Mission régionale d'autorité environnementale

**AVIS DE LA MISSION RÉGIONALE
D'AUTORITÉ ENVIRONNEMENTALE DES PAYS-DE-LA-LOIRE
PROJET DE CENTRALE PHOTOVOLTAÏQUE
LYRECO
COMMUNE DE VILLAINES-LA-JUHEL (53)**

(carte extraite de l'étude d'impact / carte 21 / page 72)

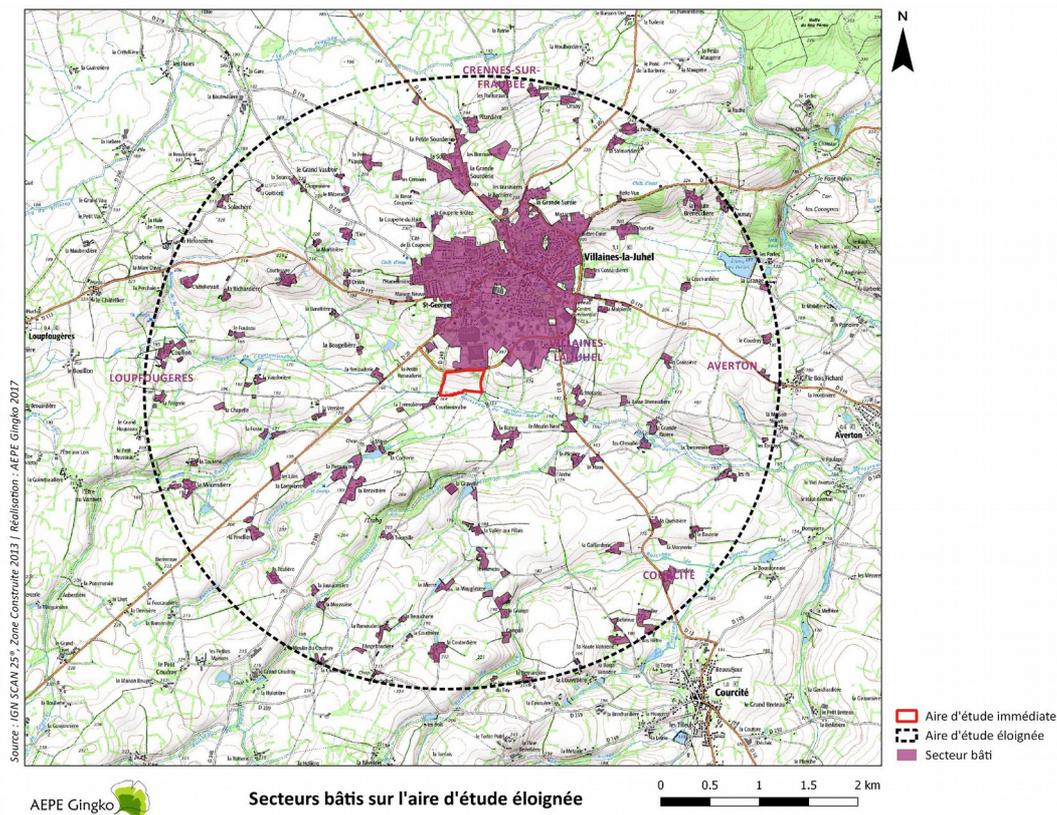
Elle aurait toutefois dû préciser si les arbres isolés du site ont fait l'objet d'un diagnostic relatif à la présence d'insectes saproxyliques d'intérêt communautaire.

Au titre des habitats, l'étude relève un enjeu modéré pour le linéaire de haies arbustives séparant les terres en culture et celles en prairie, et pour la ripisylve le long du Merdereau en partie sud du site. Elle évoque leur rôle de corridor écologique à l'échelle de l'aire d'étude intermédiaire, sans toutefois en préciser le rôle fonctionnel ni les espèces concernées.

Toutefois, il convient d'observer que la limitation des investigations de terrain pour la faune et la flore à trois passages (entre mai et juin 2017) en période de sécheresse ne permet pas de conclure de façon satisfaisante en ce qui concerne la présence effective d'amphibiens ou de flore remarquable.
